Regionales Raumordnungsprogramm für den Großraum Braunschweig 2008

1. Änderung „Weiterentwicklung der
Windenergienutzung“ - Entwurf, **2. Offenlage** -

Anlage 2 zur Begründung: Gebietsblätter

Hier: Landkreis Gifhorn und kreisfreie Stadt Wolfsburg

Karte 5: Änderungen der Potenzialflächenkulisse und der Vorranggebiete im überarbeiteten Entwurf

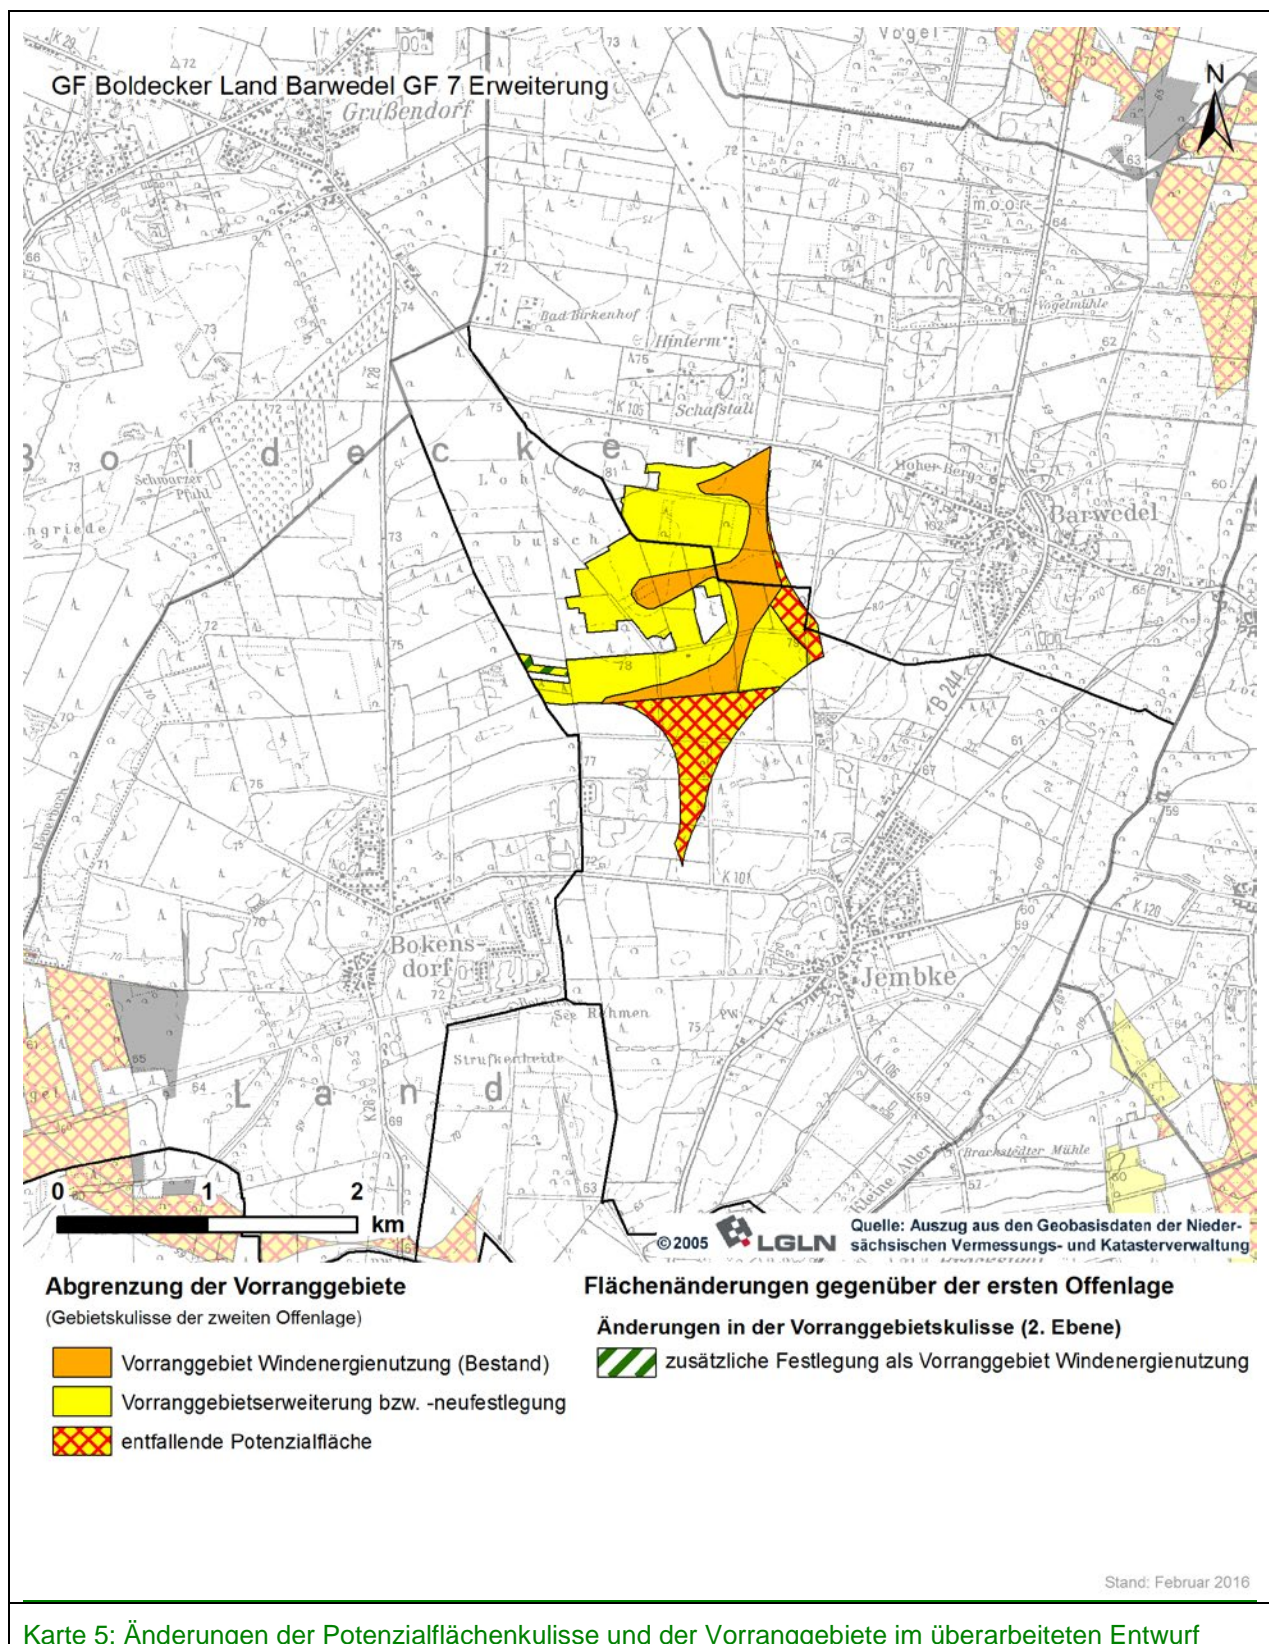
Das Gebietsblatt nimmt an der zweiten Offenlage des RROP 2008 – 1. Änderung „Weiterentwicklung der Windenergienutzung“ - Entwurf teil, weil sich die Gebietsabgrenzung des Vorranggebiets Windenergienutzung ändert (siehe auch Karte 5).

Durch die Verkleinerung der Erweiterungsfläche im Osten und Süden des Gebiets um ca. 44 ha und unter Berücksichtigung der bestehenden modernen WEAn sind artenschutzrechtliche Verbote nach § 44 BNatSchG im Zusammenhang mit der geplanten Erweiterung als unwahrscheinlich anzusehen. Gleichwohl ist aufgrund der bestehenden artenschutzfachlichen Qualitäten im Vergleich zu anderen potenziellen Standorten mit einem möglicherweise erhöhten Bedarf an weitergehenden Vermeidungs-, Minimierungs- und Kompensationsmaßnahmen auf den nachfolgenden Planungsebenen bzw. im Rahmen des Genehmigungsverfahrens zu rechnen.

Karte 5: Änderungen der Potenzialflächenkulisse und der Vorranggebiete im überarbeiteten Entwurf

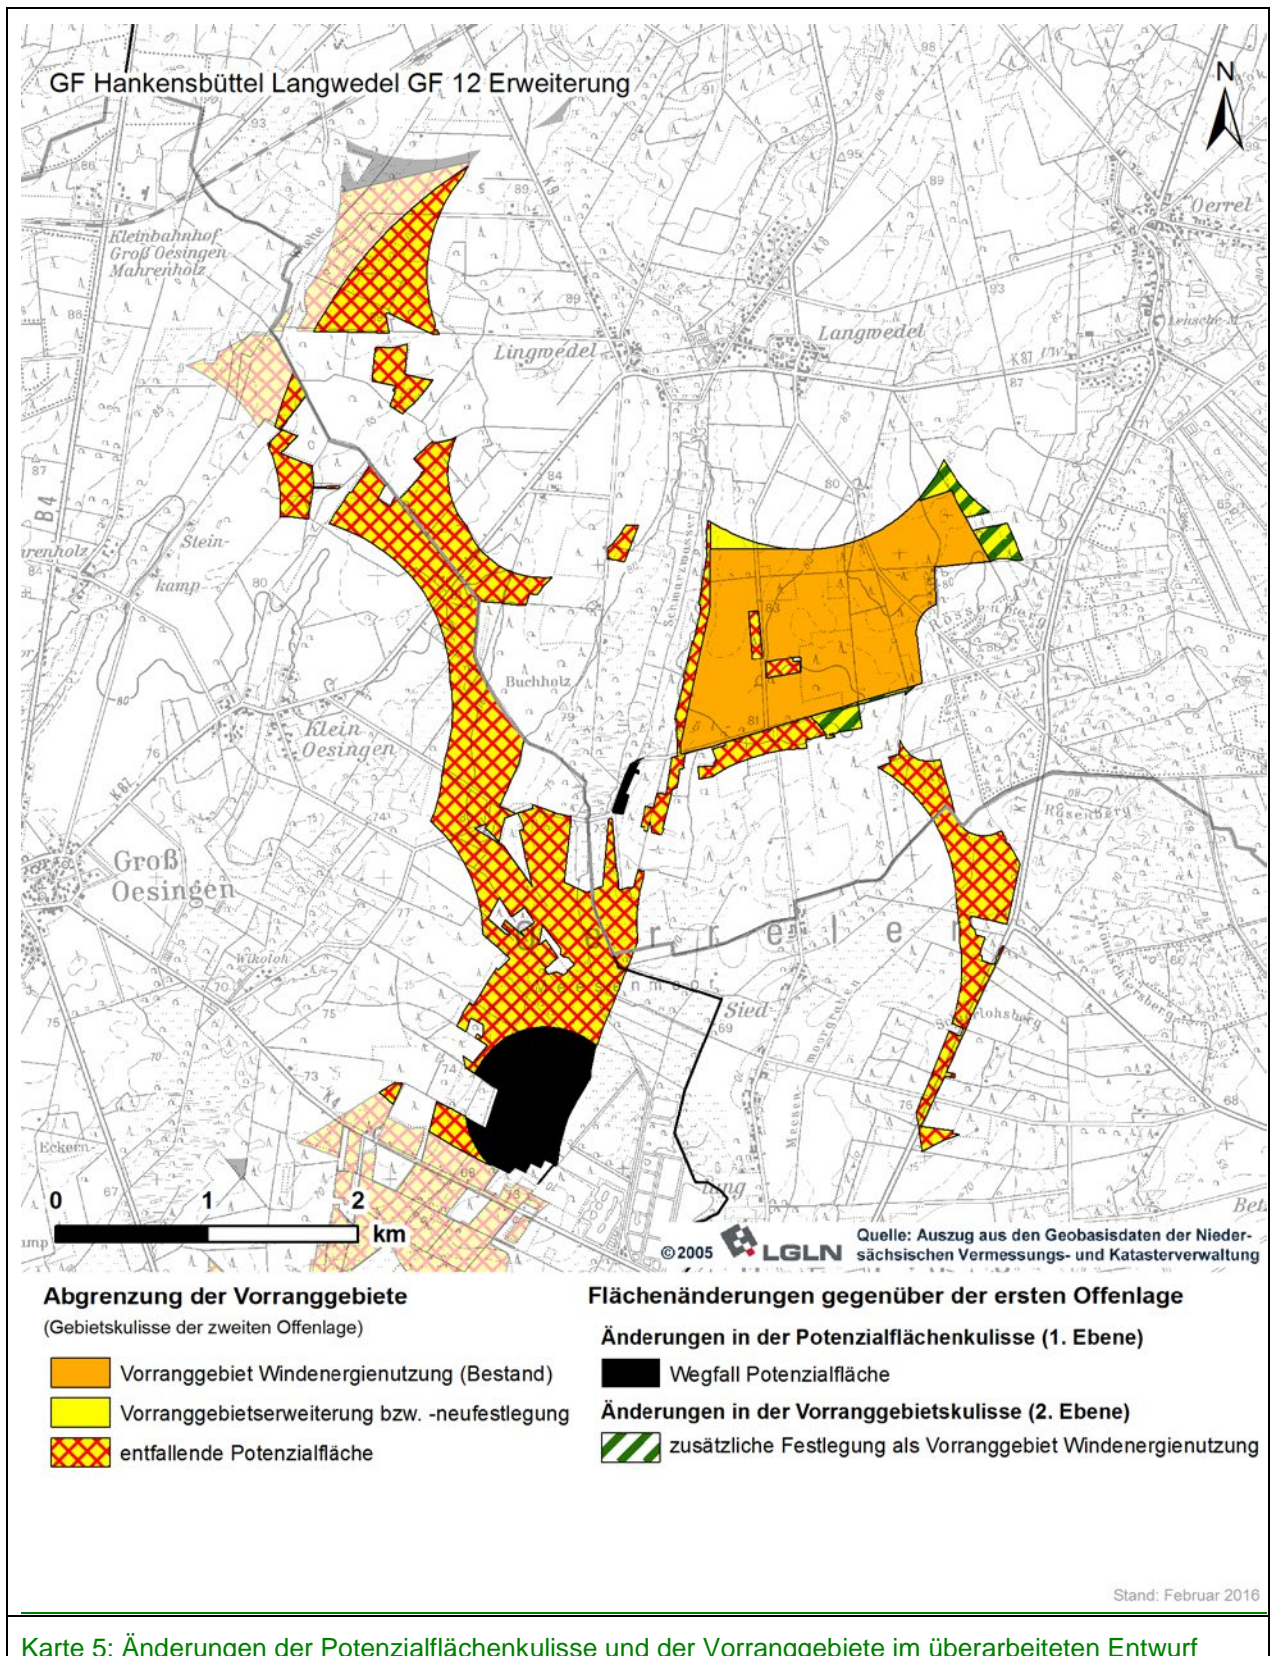
Die zu prüfende geplante Erweiterung des bestehenden EG WEN GF 12 erstreckt sich ~~lediglich~~ auf eine ~~ca. 2,6 ha große Eckfläche im Nordwesten des bestehenden EG WEN~~. Eine großräumige Erweiterung des Bestandsgebiets um pot. Erweiterungsfläche bis zu 500 von 411 ha zusätzlicher Flächen im Umfeld des EG WEN GF 12 wurde bereits im Rahmen der regionalplanerischen Alternativenprüfung (siehe Punkt 2) verworfen. Im Rahmen der regionalplanerischen Alternativenprüfung führten folgende Umweltbelange zu einem Ausschluss von Teilflächen aus dem weiteren Verfahren:

~~Das geplante VR WEN GF 12 entspricht im Wesentlichen den Grenzen des bestehenden EG WEN GF 12.~~ Die Potenzialflächen liegen im Südwesten der naturräumlichen Haupteinheit der Lüneburger Heide im Grenzbereich der Landschaftsräume „Südheider Moore“ im Osten und „Schmarloh“ im Westen. Beide Landschaftsräume sind gehölz- und waldreich und geprägt von ausgedehnten Kiefernforsten auf weitgehend ebenem Gelände. Im Bereich der Erweiterungsfläche VR WEN GF 12 herrscht aufgrund des häufigen Wechsels von Gehölzen und kleinen Wäldern mit Ackerflächen und grünlandgeprägten kleinen Bachniederungen ein abwechslungsreiches Landschaftsbild vor, welches jedoch durch 15 bestehende WEAn (je 170 m Gesamthöhe) bereits stark technisch überprägt ist.

Karte 5: Änderungen der Potenzialflächenkulisse und der Vorranggebiete im überarbeiteten Entwurf

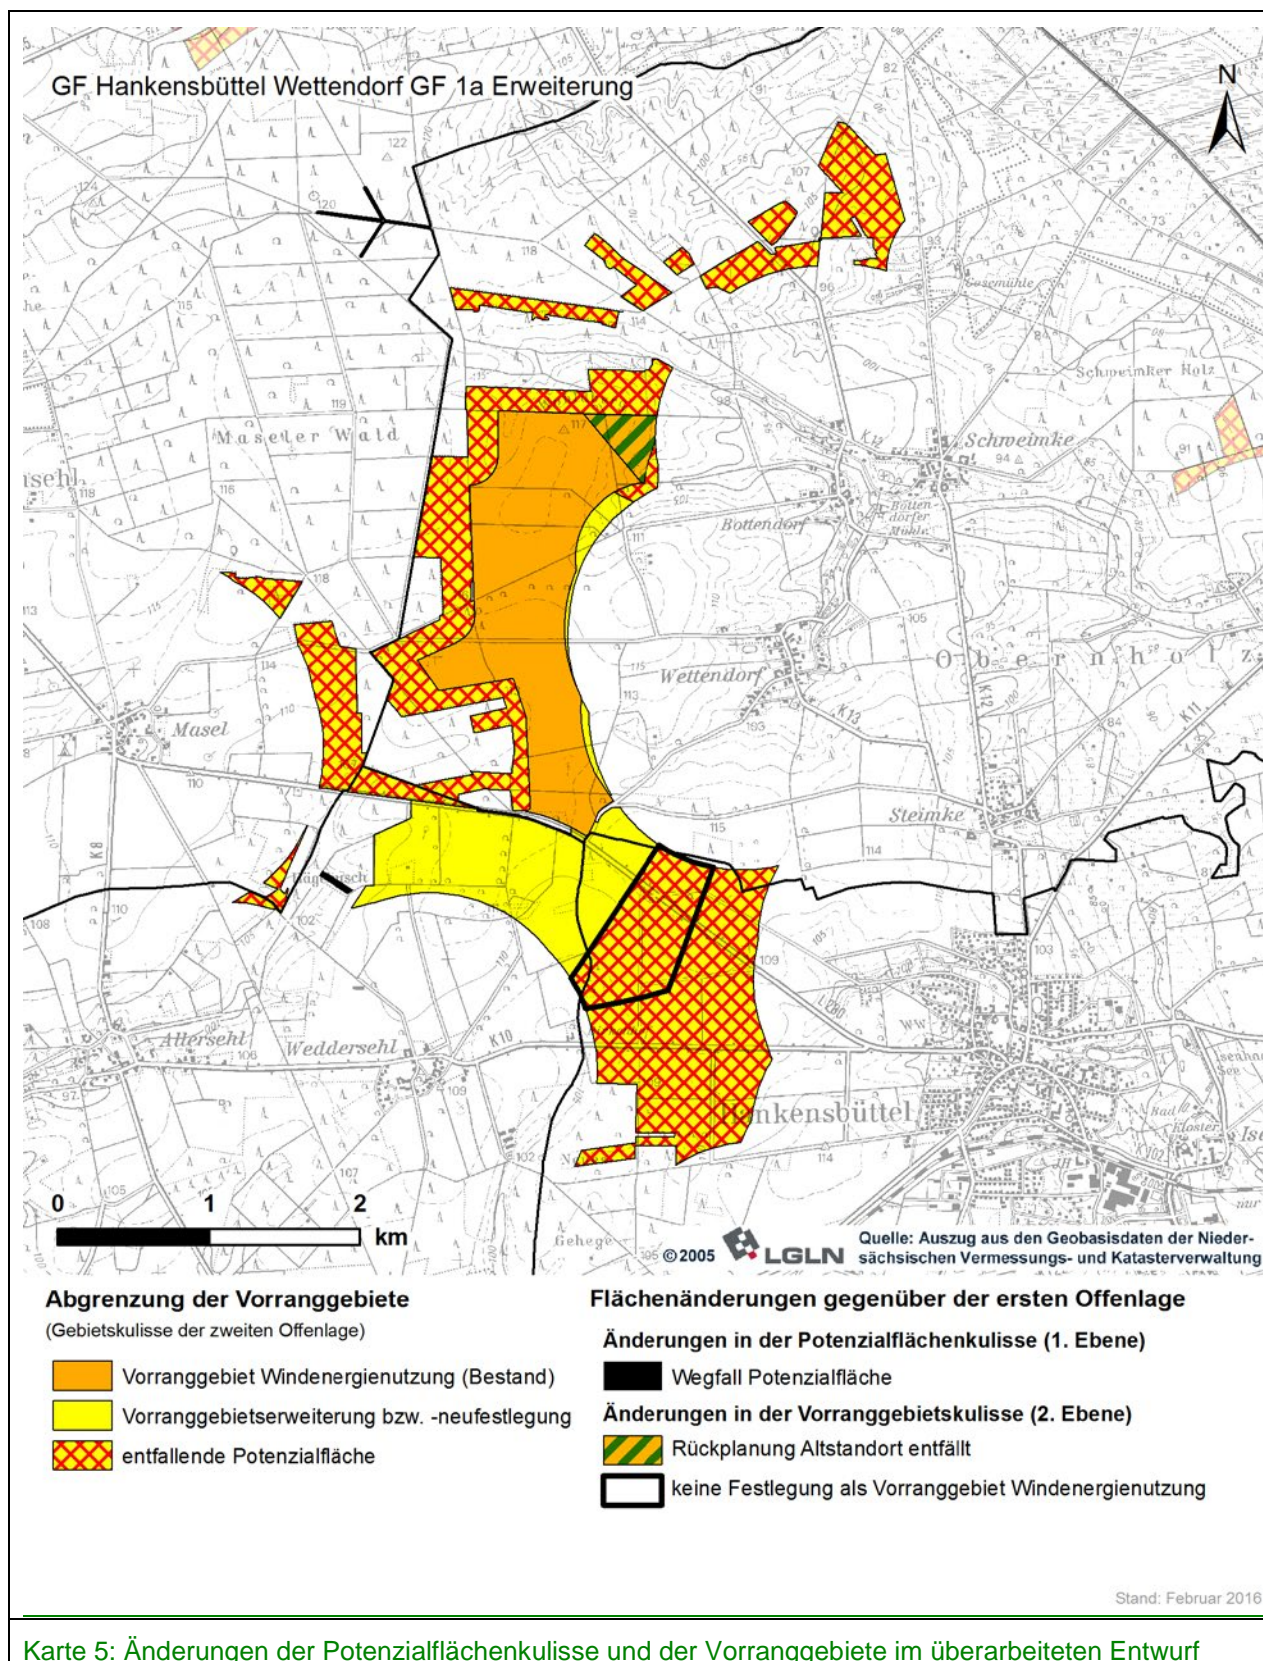
~~Der Abstand zum Rotmilanhorst nordöstlich des Bestandsgebiets wurde durch Rücknahme des nordöstlichsten Zipfels der Potenzialfläche in Bezug auf die Erweiterung auf 1.000 m vergrößert.~~ Zum Schutz des Rotmilans wurden die innerhalb eines 1.000 m-Radius um den Brutplatz gelegenen Potenzialteilflächen aus der weiteren Planung ausgeschlossen. Hierdurch entfällt der räumliche Zusammenhang zwischen der südlichen Hauptfläche und weiteren Teilflächen im Norden/Nordosten, sodass diese Flächen ebenfalls aufgrund des fehlenden räumlichen Zusammenhangs entfallen sind. Darüber hinaus wird empfohlen, auch das bestehende Vorranggebiet im Nordosten bis auf die Höhe der ersten Bestandsanlage zum Schutz des Rotmilans zurückzunehmen. Das Auftreten artenschutzrechtlicher Verbotstatbestände ist in Bezug auf den Rotmilan ~~semit~~ aufgrund der erfolgten Verkleinerung als unwahrscheinlich einzuschätzen.

Zum Schutz der ~~Weichenstuben~~ Paarungsquartiere sowie vorhandener Funktionsbeziehungen kollisionsgefährdeter Fledermausarten im südlichen Teil des Maseler Waldes und zur Vermeidung einer Einkreisung dieser bedeutenden Habitate wurden der westlich des Maseler Waldes gelegene Teil der Potenzialfläche, eine verbleibende, schmale und innerwäldes gelegene Teilfläche im Norden sowie der bereits im RROP 2008 unbeplante Waldrandstreifen am östlichen Waldrand aus der weiteren Planung ausgeschlossen.

Zum Schutz des Landschaftsbilds (Vermeidung eines Querriegels) sowie zur Vermeidung einer optischen Bedrängung durch eine räumliche Umfassung der benachbarten Ortschaften Wettendorf, Bottendorf und Schweimke wurde die Potenzialfläche für die Erweiterung im Süden mit dem Ziel begrenzt, den betroffenen Horizontausschnitt auf 120° zu begrenzen sowie die im Planungskonzept geforderte Maximalausdehnung von 4 km einzuhalten.

Karte 5: Änderungen der Potenzialflächenkulisse und der Vorranggebiete im überarbeiteten Entwurf

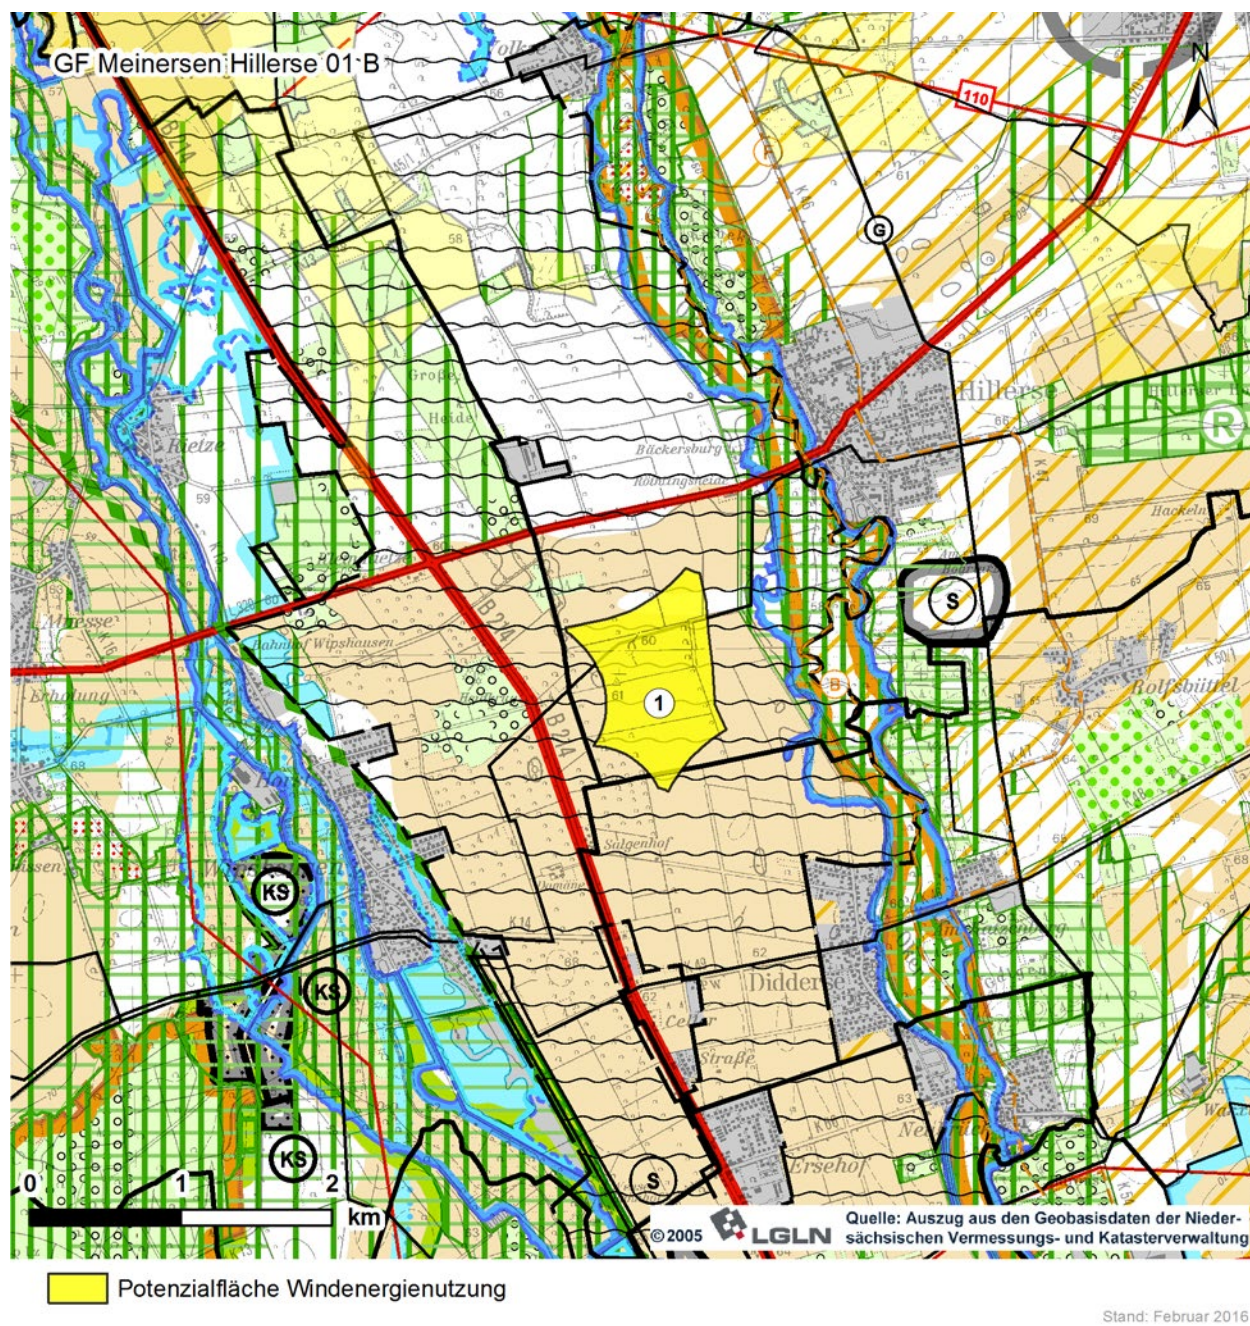
Die zu prüfende geplante Neufestlegung eines VR WEN GF Meinersen Hillerse 01 A umfasst nach der regionalplanerischen Abwägung (Kapitel 2) unter Berücksichtigung der Ergebnisse und Vorgaben des für den Raum Meinersen erfolgten vertiefenden Alternativenvergleichs noch eine Fläche von ca. ~~440~~ 58 ha. Im Rahmen der regionalplanerischen Abwägung führten folgende Umweltbelange zu einem Ausschluss von Teilflächen aus dem weiteren Verfahren:

3.2 Vermeidung / Minderung und Ausgleich von Umweltauswirkungen	
<p>Umfangreiche Vermeidungsmaßnahmen und Optimierungen sind bereits auf Empfehlung und Maßgabe des vertieften Alternativenvergleichs erfolgt. Weitere <u>räumliche</u> Vermeidungs- und Minimierungsmaßnahmen sind auf Ebene der Regionalplanung nicht erforderlich.</p> <p><u>Aufgrund der hohen Besiedlungsdichte durch den besonders kollisionsgefährdeten Rotmilan im Umfeld der Potenzialfläche kann es im Zuge weitergehender Untersuchungen und Raumnutzungsanalysen auf Zulassungsebene sinnvoll und/oder erforderlich sein, kurzfristige Abschaltzeiten während der Ernte oder</u></p>
